# 改善箇所説明図

代表型式：2KG-FD2ABA

## 基準不適合発生箇所

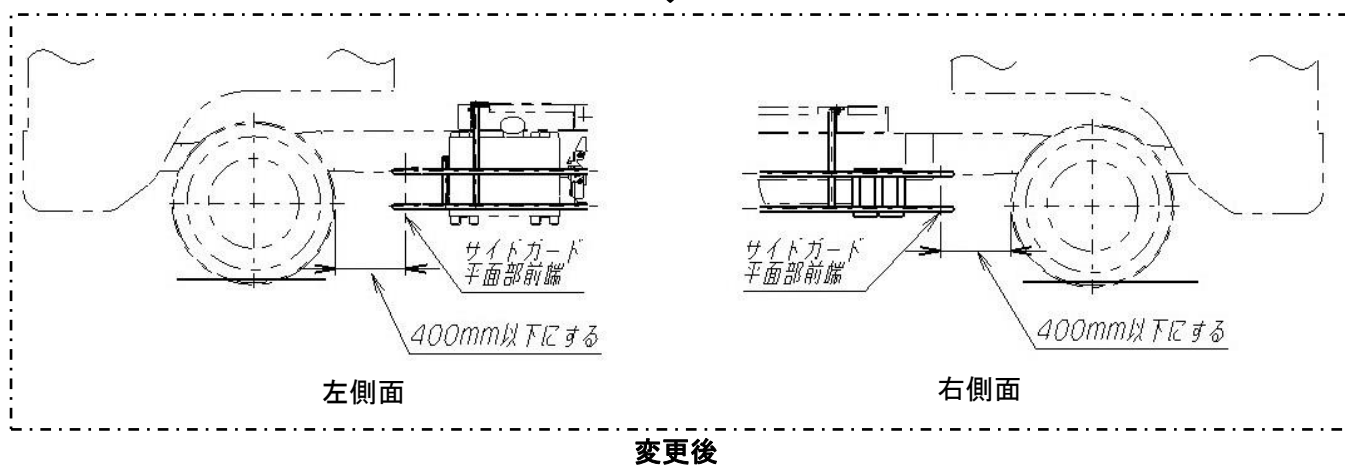
※400mm以下でなければならない。

清掃車のサイドガード（巻込防止装置）において、車両設計が不適切なため、前輪タイヤ後端との距離が保安基準に適合しない。

全車両、サイドガードの寸法が保安基準に適合するようサイドガード前端を延長する。
